## ENMIENDA NÚM. 1

### SUBASTA FORMAL 21-2163 PARA LA ADQUISICIÓN DE SERVICIOS DE MEJORAS EN LA INFRAESTRUCTURA DEL HOSPITAL DE PSIQUIATRÍA GENERAL DR. RAMÓN FERNÁNDEZ MARINA DE SAN JUAN, ADSCRITO A LA ADMINISTRACIÓN DE SERVICIOS DE SALUD MENTAL Y CONTRA LA ADICCIÓN DEL GOBIERNO DE PUERTO RICO

#### Asunto: Enmienda al Alcance de los Trabajos y Tabla de Cotizar

**ANEJO IV-ENMENDADO**  
**Subasta Formal 21-2163**

A-1

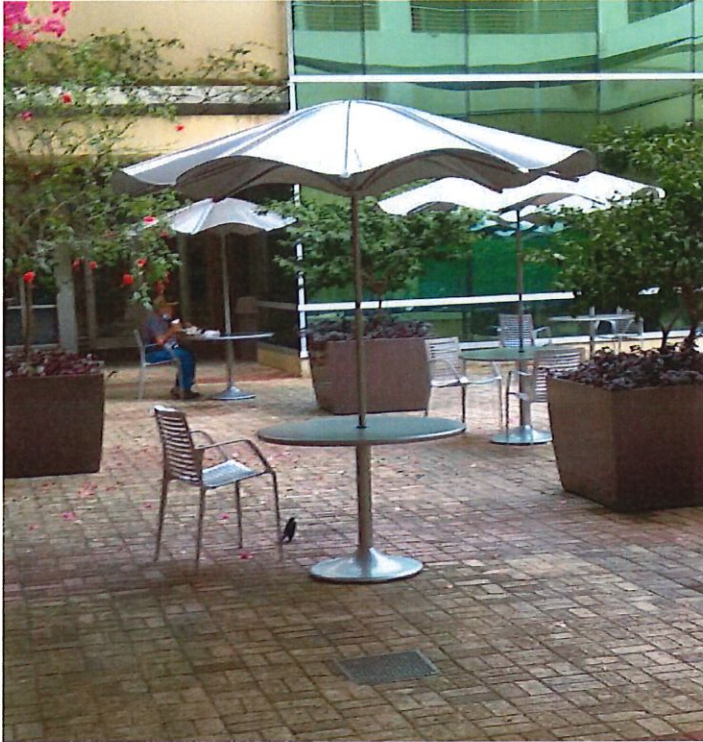
- Suplir e instalar de once (11) juegos (tres (3) bancas y una (1) mesa circular) en concreto.
  - Suplir e instalar once (11) sombrillas en aluminio. Ver Foto adjunta A-1

A-3

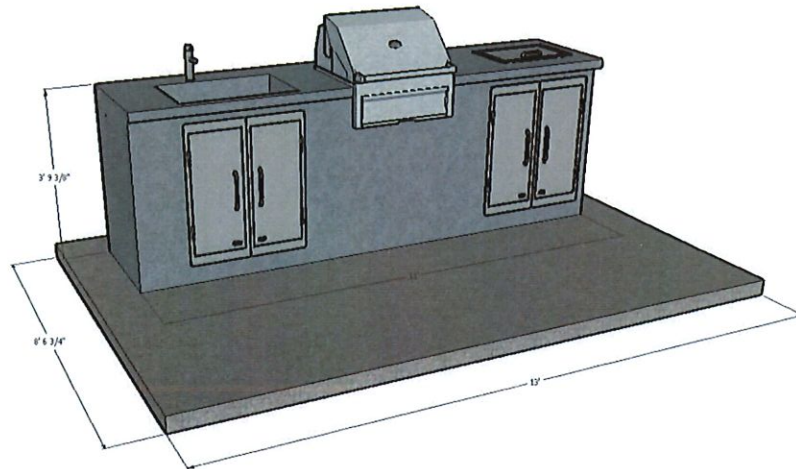
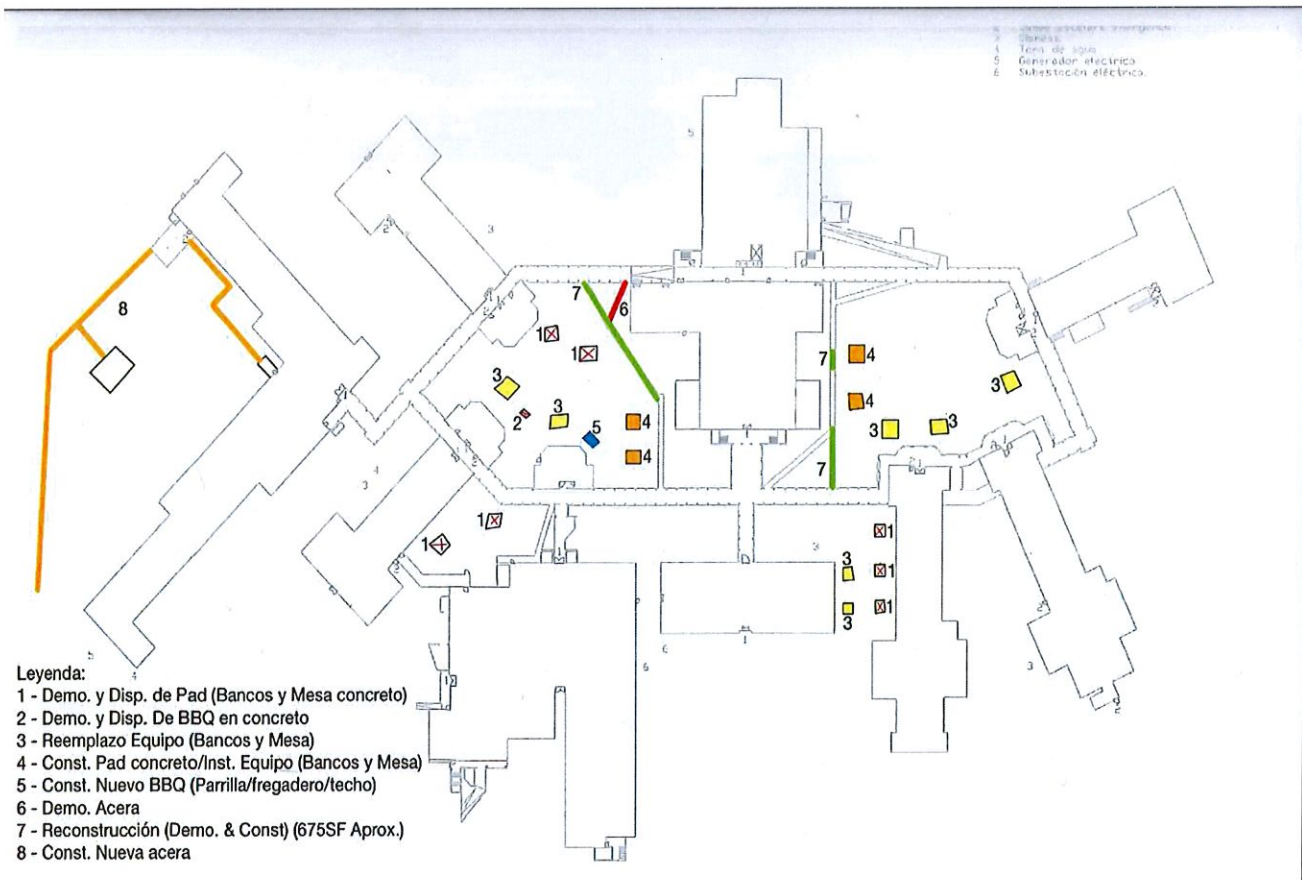
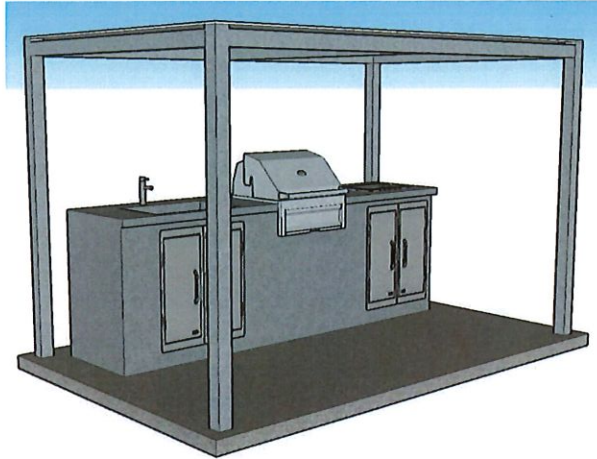
- Suplir e instalar de ocho (8) bancos en aluminio con espaldar de 10 pies de largo.
  - Demolición y disposición de BBQ en concreto existente.
  - Suplido e instalación de BBQ con sistema fregadero en concreto. Ver dibujo adjunto. A-2, A-3

C. Áreas

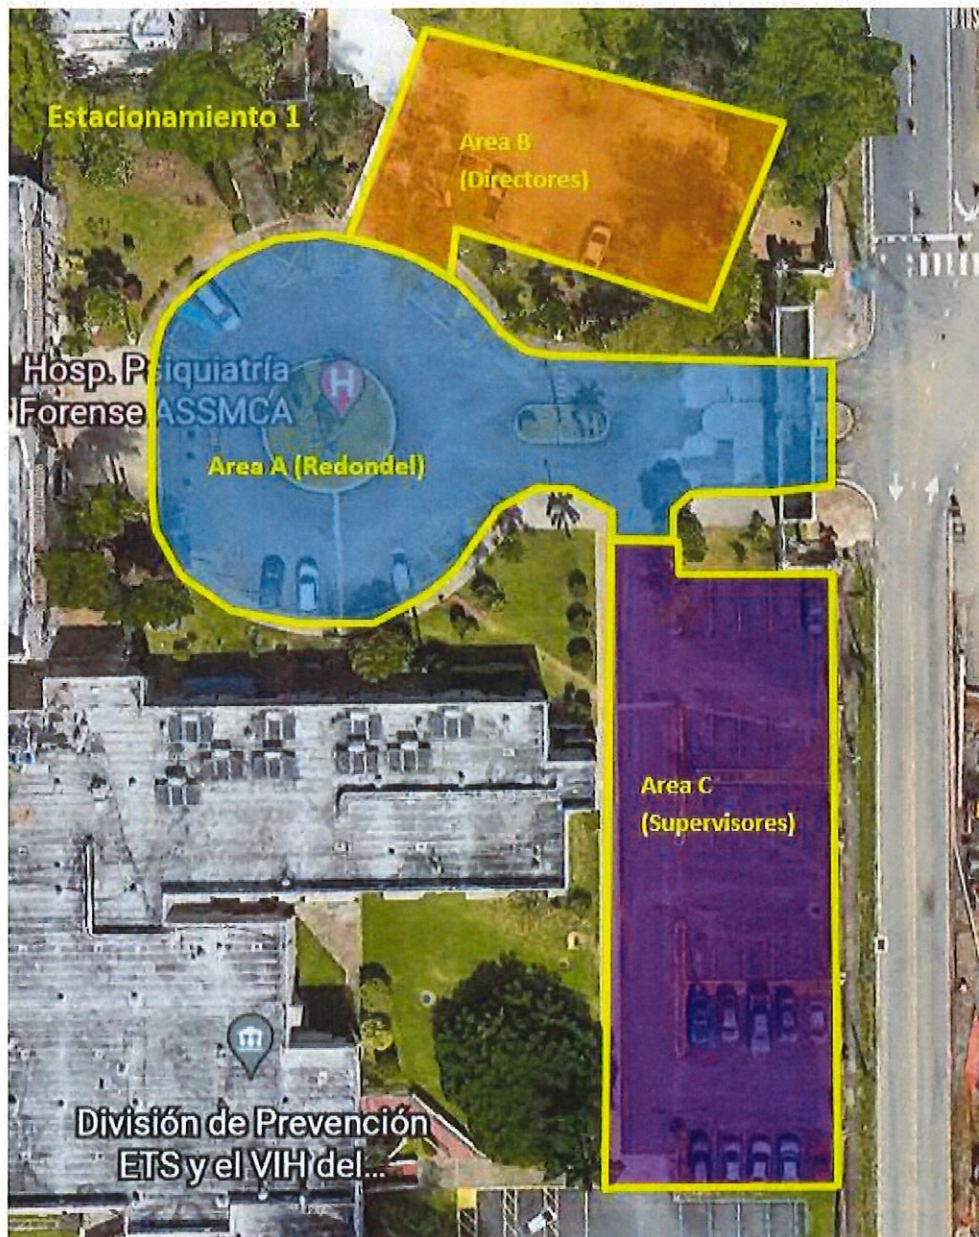
1. Estacionamiento #1 = 3,250m<sup>2</sup>
  - a. Área A (Redondel) = 1,350m<sup>2</sup>
    - i. Escarificación de 1.5" (Aproximados) de asfalto.
    - ii. Aplicación de asfalto a 2"

- b. Área B (Estacionamiento de directores) = 700m<sup>2</sup>
    - i. Escarificación de 1.5" (Aproximados) de cemento.
    - ii. Aplicación de asfalto a 2"

- c. Área C (Estacionamiento de Supervisores) = 1,200m<sup>2</sup>
    - i. Escarificación de 1.5" (Aproximados) de asfalto.
    - ii. Aplicación de asfalto a 2"

2. Estacionamiento #2 = 2,550m<sup>2</sup>
  - a. Área 1 = 1,300m<sup>2</sup>
    - i. Escarificación de 1.5" (Aproximados) de asfalto.
    - ii. Aplicación de asfalto a 2"

- b. Área 2 = 550m<sup>2</sup>
    - i. Escarificación de 1.5" (Aproximados) de asfalto.
    - ii. Aplicación de asfalto a 2"
  - c. Área 3 = 700m<sup>2</sup>

5. Nuevo Espacio en Estacionamiento 4 Área B.1 (ALTERNA 1) Acceso generador # 3 y subestación = 200m<sup>2</sup>.

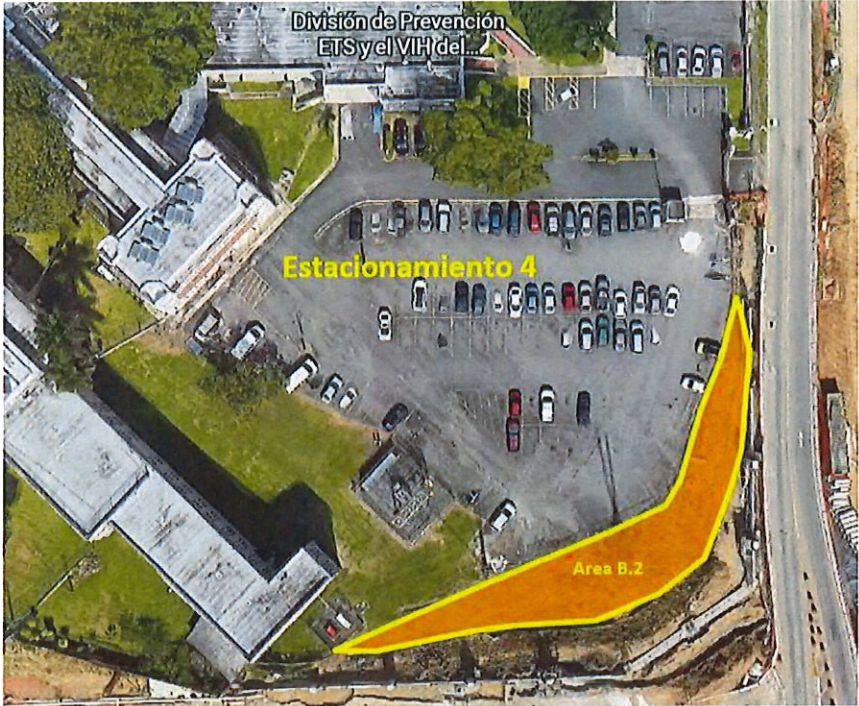
5. Estacionamiento #4 Área B.1. (ALTERNA 1) Acceso generador # 3 y subestación = 200m<sup>2</sup>.
  - a. Remover Material vegetativo e instalar mogolla A-1 para acondicionar el terreno.

- b. Suplir e instalar Asfalto a 2"
6. Expansión de estacionamiento #4 Área B.2 (Alternativa 2) = 600m<sup>2</sup>
  - a. Remover Material vegetativo e instalar mogolla A-1 para acondicionar el terreno.

8. Expansión de estacionamiento #2 Área 3.A (Alternativa 4) = 300m<sup>2</sup>

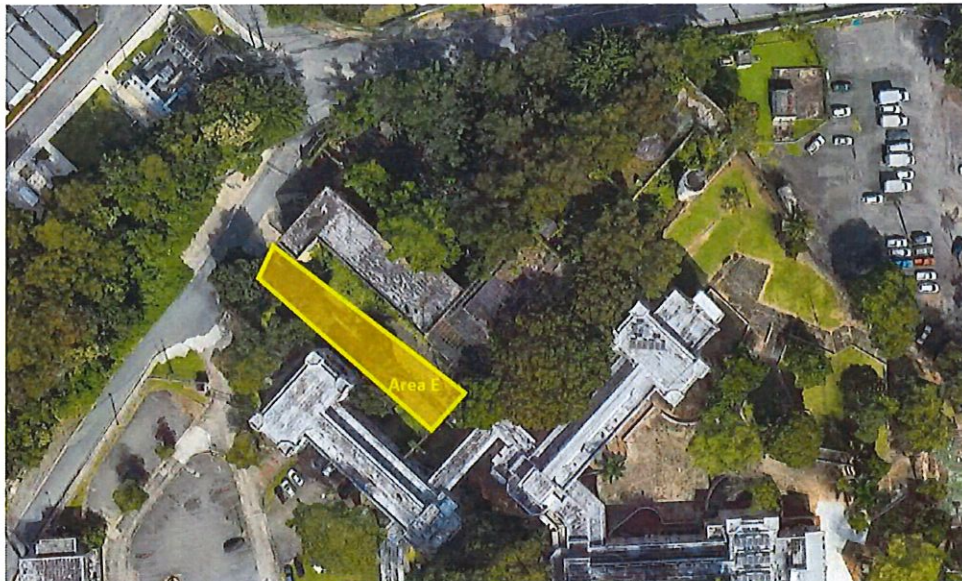
8. Expansión de estacionamiento #2 Área 3.A (Alternativa 4) = 300m<sup>2</sup>
  - a. Remover Material vegetativo e instalar mogolla A-1 para acondicionar el terreno.
  - b. Suplir e instalar Asfalto a 2"

10. Carretera de entrada al estacionamiento #3, área F (Alternativa 6) = 490m<sup>2</sup>

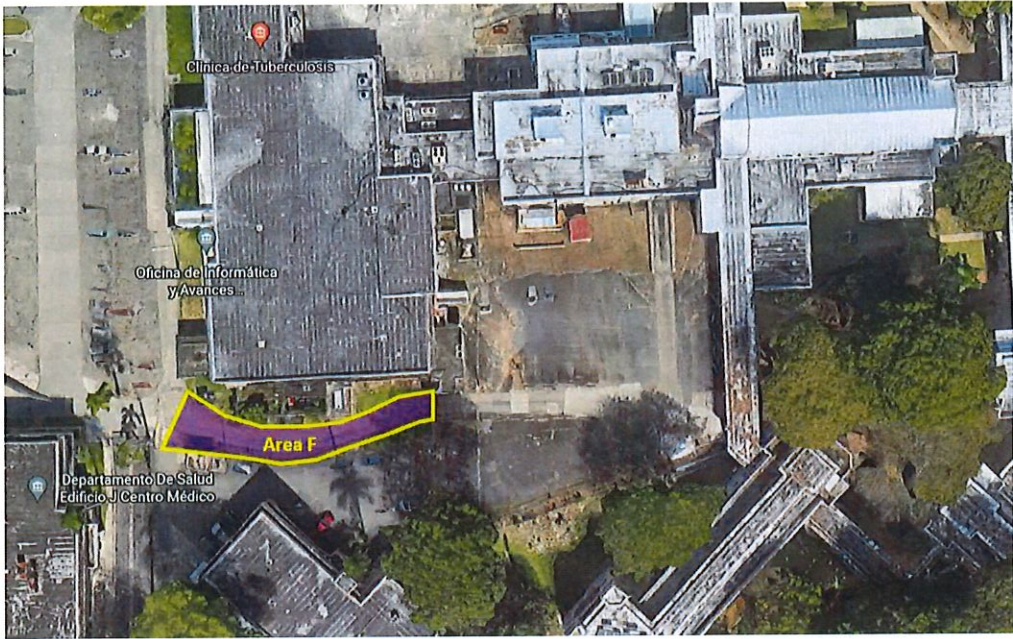
10. Carretera de entrada al estacionamiento #3, Área F (Alternativa 6) = 490m<sup>2</sup>
  - a. Escarificación de 1.5" a 490m<sup>2</sup> (Aproximados).
  - b. Suplir e instalar Asfalto a 2".

11. Carretera para tanque de agua (cisterna), área G (Alternativa 7) = 100 m<sup>2</sup>

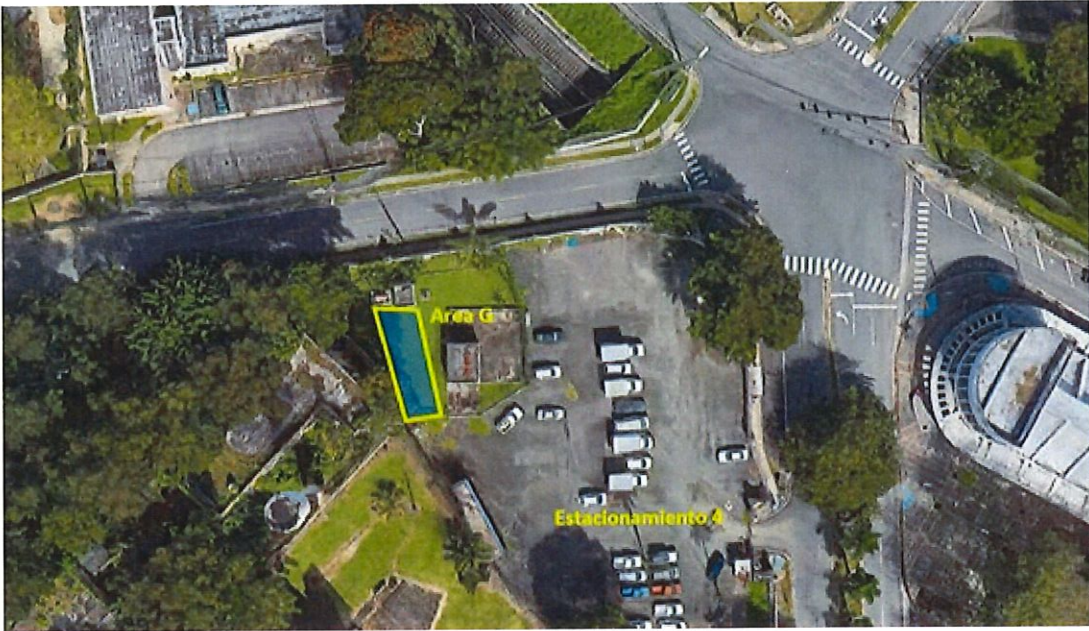
11. Carretera para tanque de agua (cisterna), Área G (Alternativa 7). = 100m<sup>2</sup>
  - a. Remover Material vegetativo e instalar mogolla A-1 para acondicionar el terreno.
  - b. Suplir e instalar Asfalto a 2".
